# 改善箇所説明図①

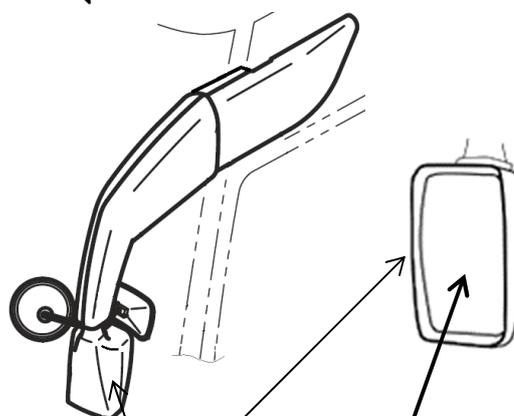
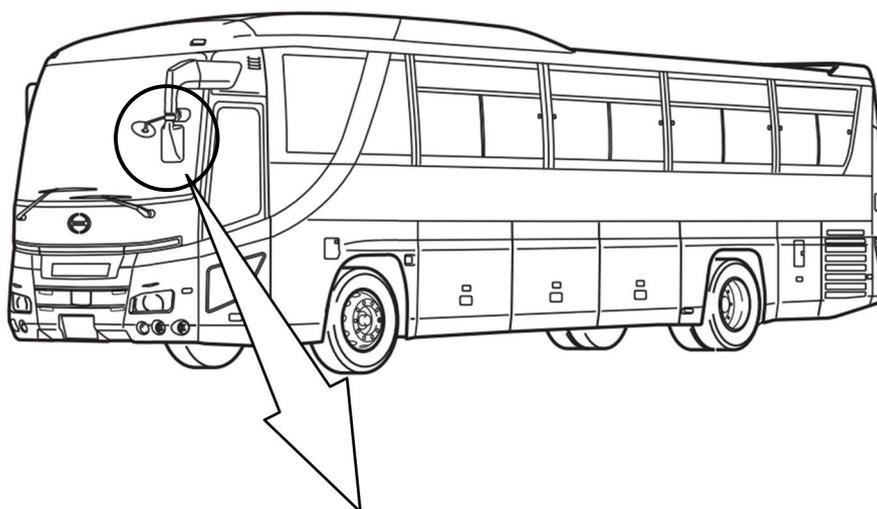
左側後写鏡

基準不適合発生箇所

後写鏡において、設計寸法が不適切なため、左側後写鏡の鏡面曲率半径が小さいものがある。そのため、ワンマンバスの構造要件に適合しないおそれがある。

全車両、当該後写鏡を対策品に交換する。

識別：改善済車両には運転者席左側ドア開口部のシリアルナンバープレートの上側中央に黒色ペイントを塗布する。

## 改善箇所説明図②

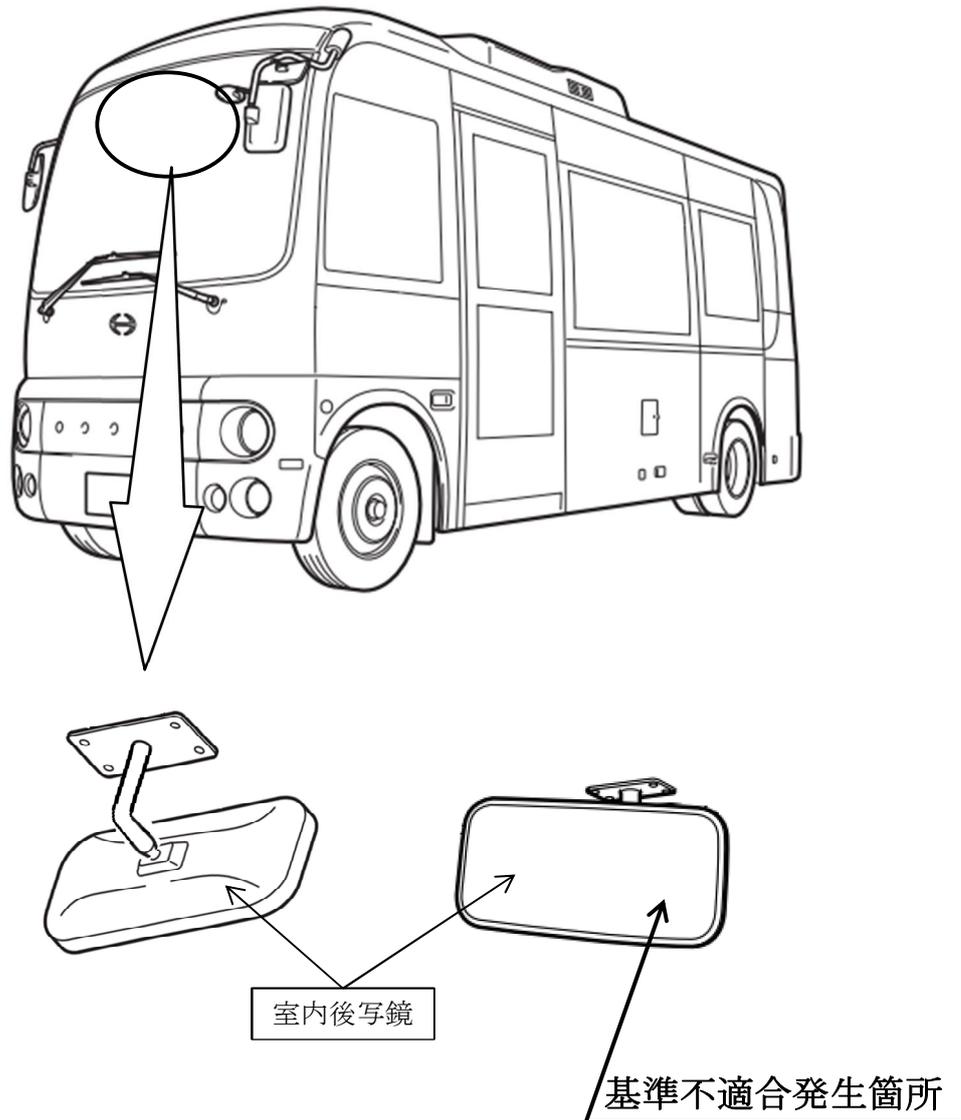
後写鏡において、設計寸法が不適切なため、室内後写鏡（凸面鏡）の鏡面幅が小さいものがある。そのため、ワンマンバスの構造要件に適合しないおそれがある。

全車両、当該後写鏡を対策品に交換する。

識別：改善済車両には運転者席左側ドア開口部のシリアルナンバープレートの上側中央に黒色ペイントを塗布する。
